Stadt Idstein

Bebauungsplan "Bockshahn" -1. Änderung-

Begründung

Synopse

Änderungsbereich 2

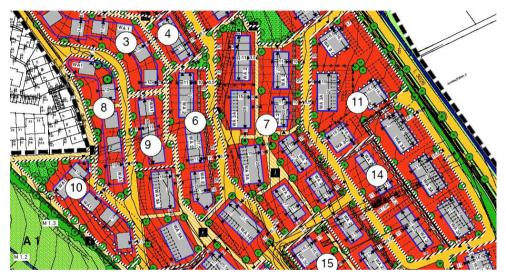
Für die Erschließung der Grundstücke sind die Geh- und Leitungsrechte nicht mehr erforderlich. Die Geh- und Leitungsrechte entfallen. Die Bebauung des Bereiches ist vollzogen worden.

Änderungsbereich 12

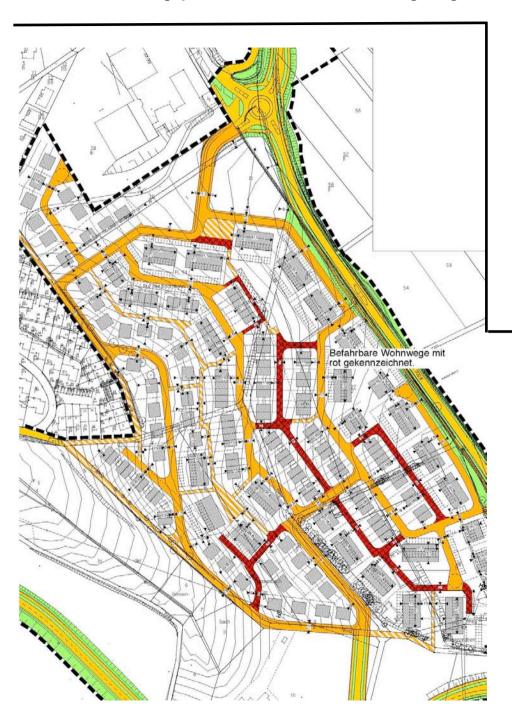
Die Bautiefe wurde auf 15,00m vergrößert. Die Gebietskategorie wurde in WA1A geändert. Die Zulässigkeit der Dachformen wurde erweitert (zulässig sind: Sattel-, Pult-, Zelt- und Walmdach). Ein Erschließungsweg wurde von 3,00 auf 5,00m verbreitert. Ein Stichweg dient der Erschließung von Einzelhäusern. Durch diese Planungsänderungen können die Zufahrten zu den Grundstücken an den Gebäudenordseiten hergestellt werden.

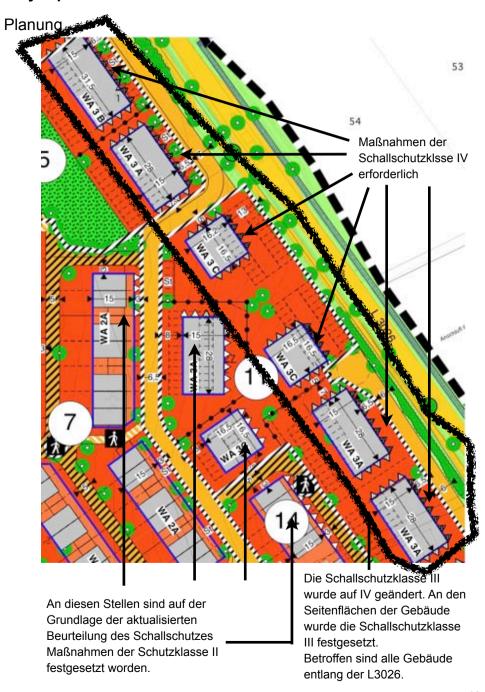
In diesem Bereich sind keine Schallschutzmaßnahmen mehr erforderlich! wurde auf IV geändert. An den Seitenflächen der Gebäude wurde die Schallschutzklasse III festgesetzt. Betroffen sind alle Gebäude

Betroffen sind alle Gebäude entlang der L3026.
